COMITÉ TÉCNICO DE PATRIMONIO N°16

CARTAGENA DE INDIAS 18 DE AGOSTO DEL 2022

COMITÉ TÉCNICO DE PATRIMONIO HISTORICO Y CULTURAL**Cartagena de Indias****ACTA No. 16****No Paginas Total: 145**

CORTE B-B
LEVANTAMIENTO

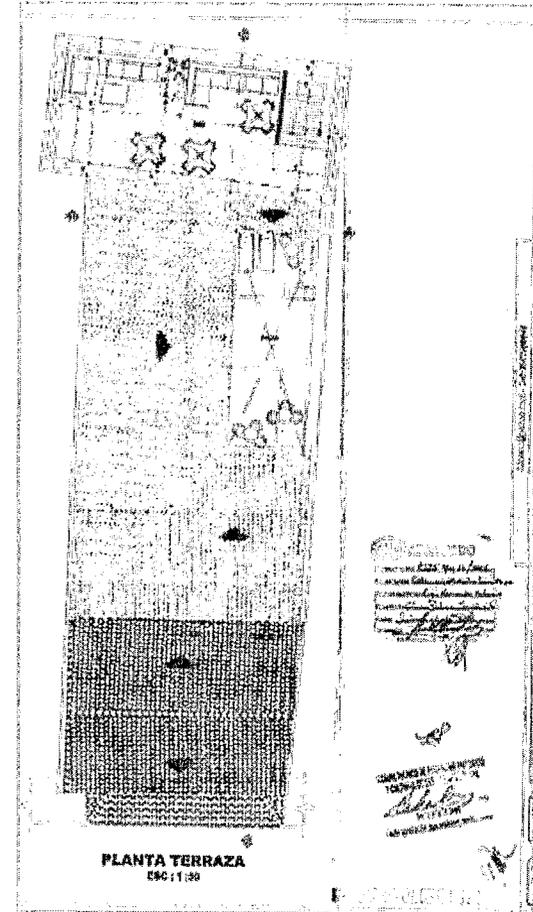
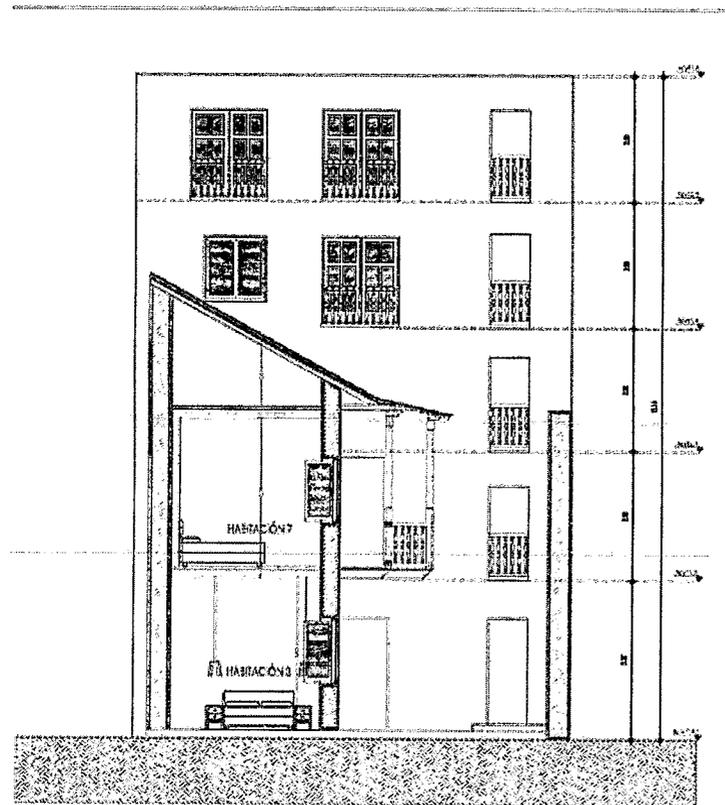
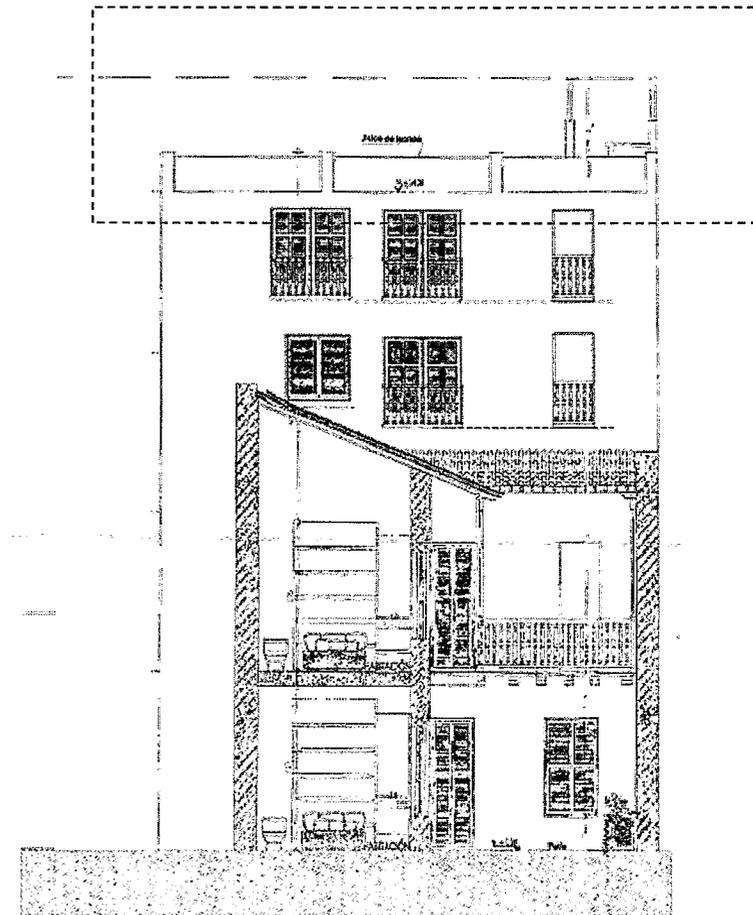
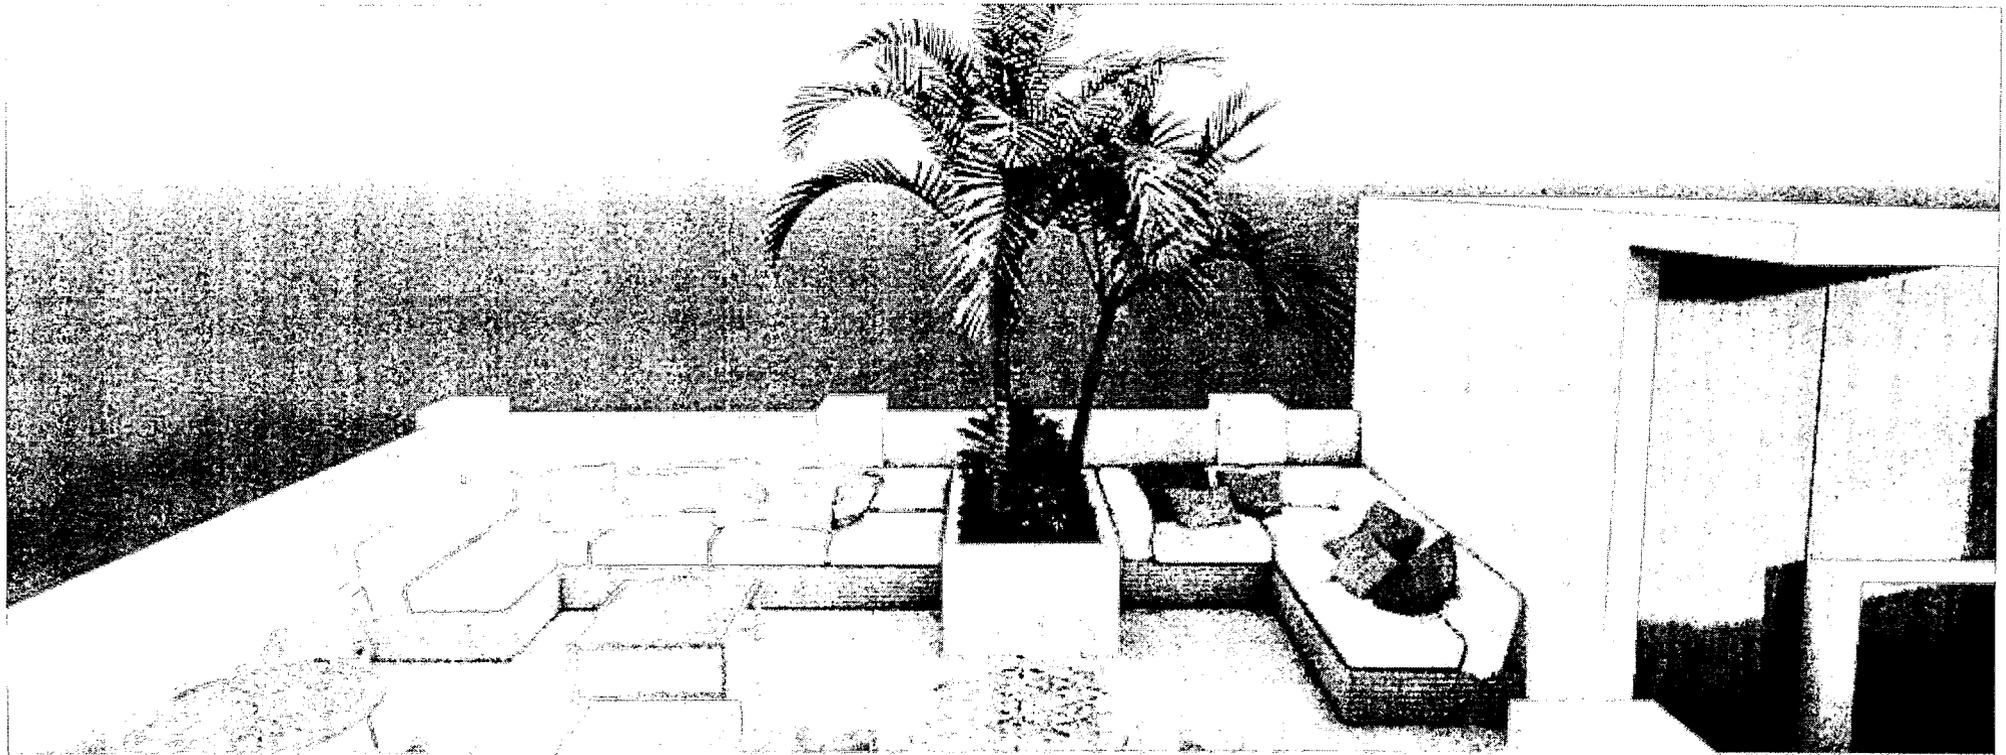
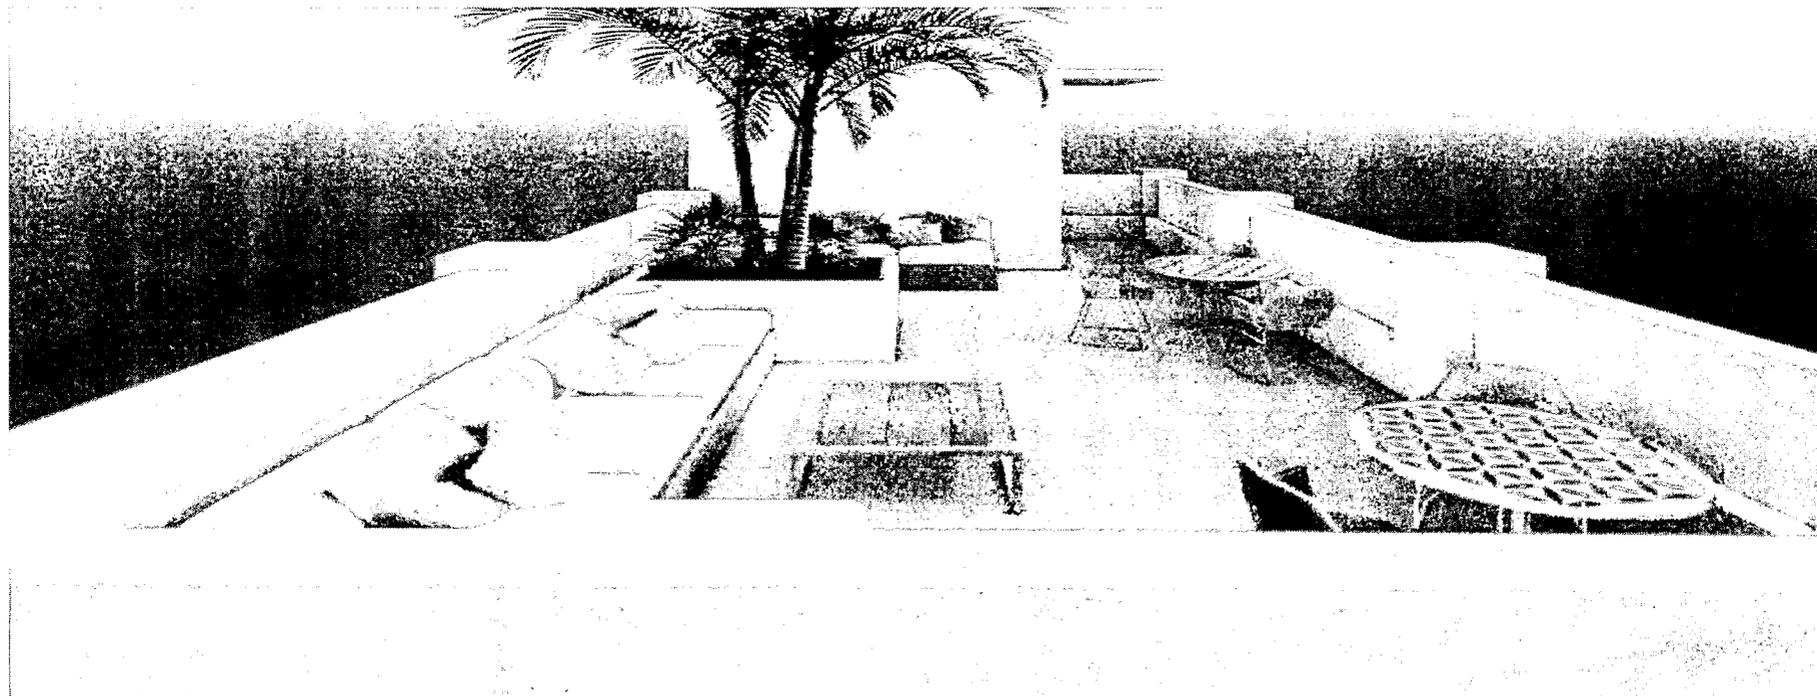
- Deben presentar planimetrías nuevas donde se muestre la planta actual y la propuesta planteada.
- Deben buscar otra solución para cubrir la escalera propuesta en azotea.
- Se solicita una revisión desde punto de vista estructural al altillo.
- Revisar la reseña histórica del proyecto (altillo).
- El proyecto aprobado en el año 2013 ya no esta vigente.

PUERTAS EXTERIORES E INTERIORES

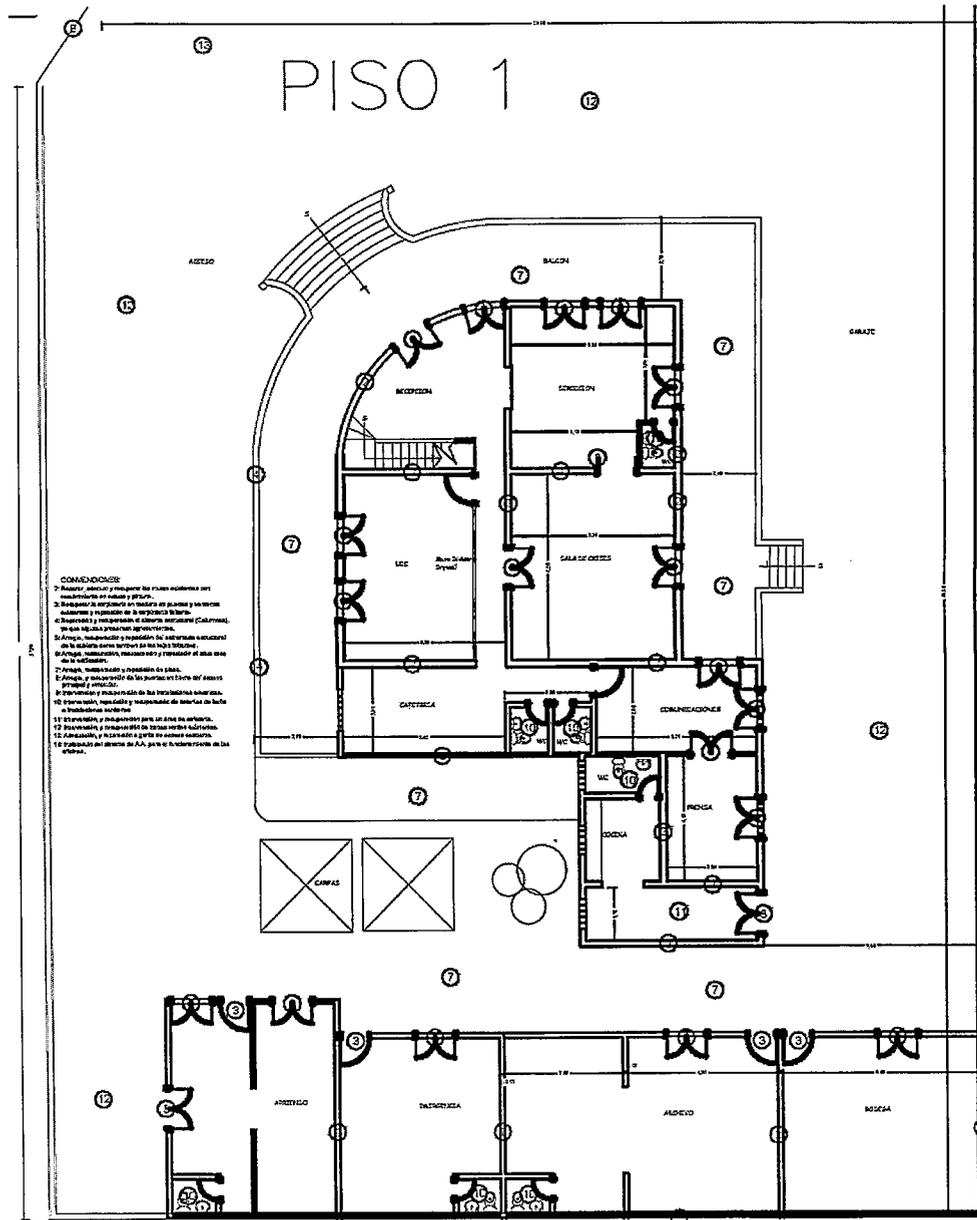
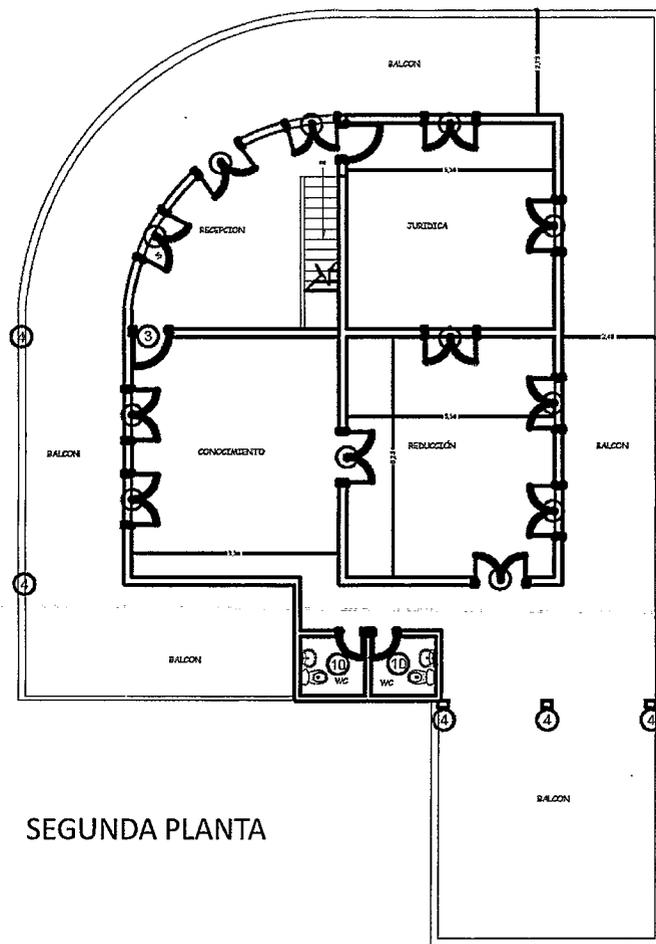
- Debe ampliar la información tanto grafica como técnicamente.
- Presentar planos de calificación.
